改善箇所説明図

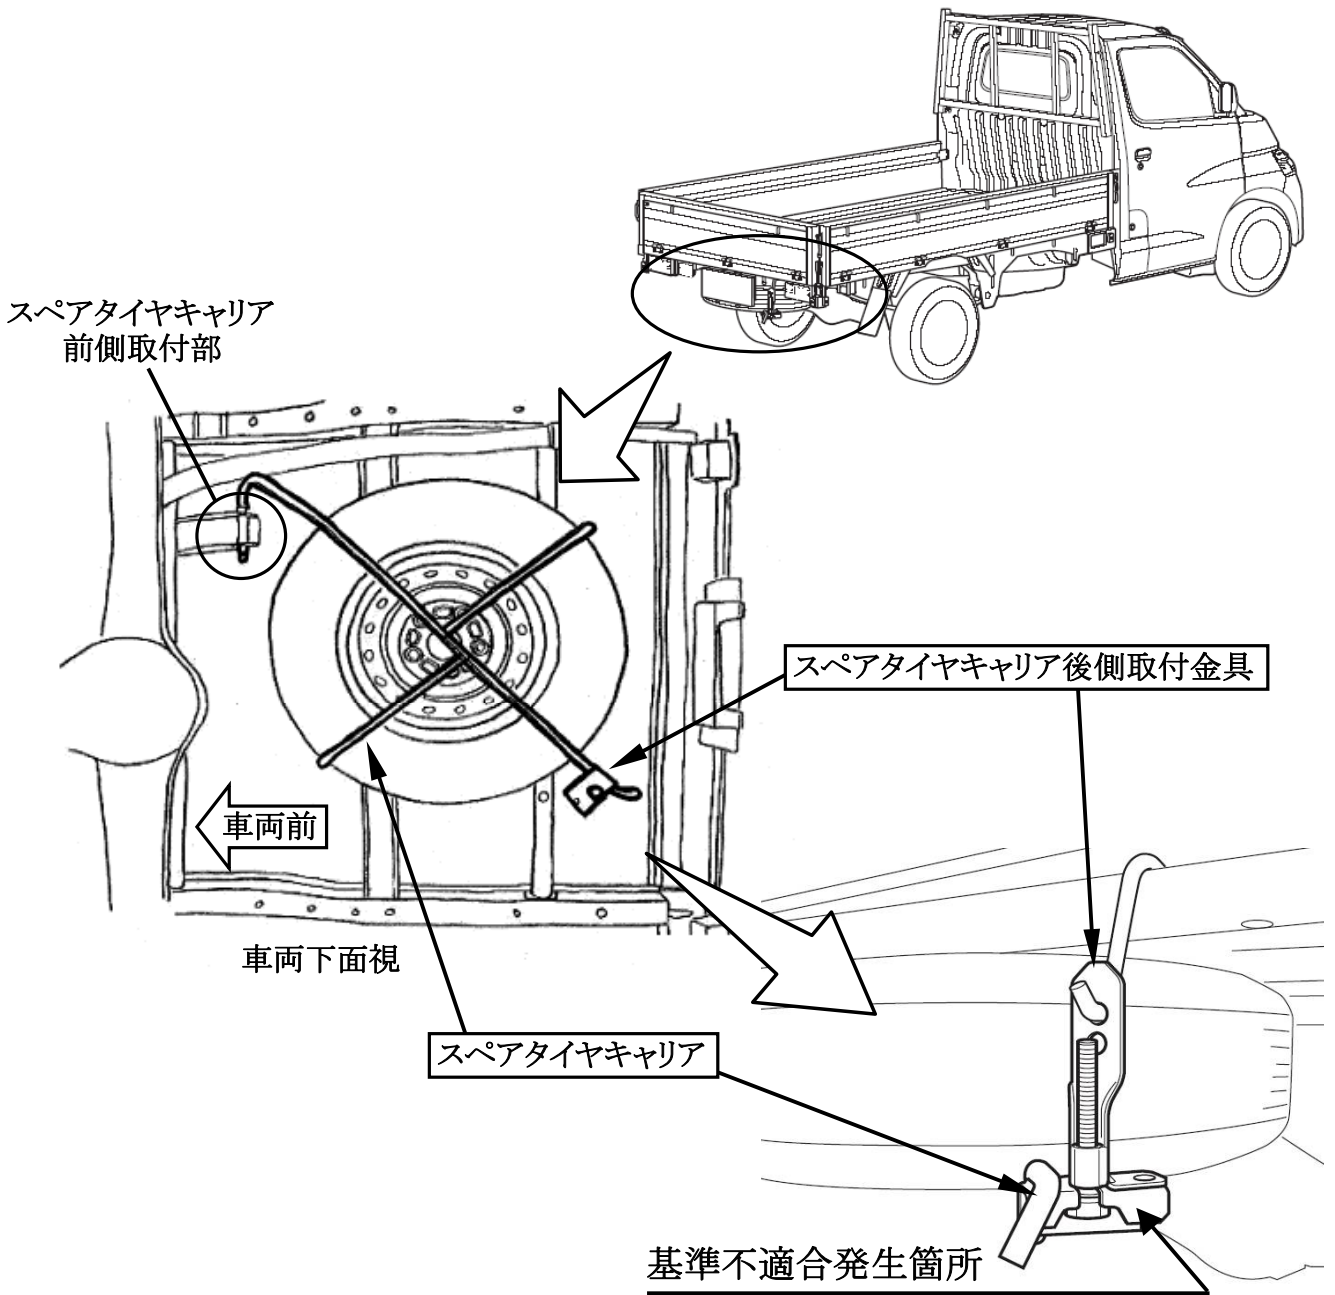
スペアタイヤキャリアの後側取付金具の形状が不適切なため、スペアタイヤキャリア前側取付部の取付角度のばらつきおよび走行中の振動等でスペアタイヤキャリア後側取付部に亀裂が生じることがある。そのため、そのままの状態で使用を続けると、スペアタイヤキャリア後側取付部が破損して、スペアタイヤが脱落するおそれがある。

全車両、スペアタイヤキャリアおよびスペアタイヤキャリア後側取付金具を対策品と交換する。

注： は交換部品を示す。

識別： ボンネットフード内車台番号の先頭桁左の位置に黄色ペイントを塗布する。
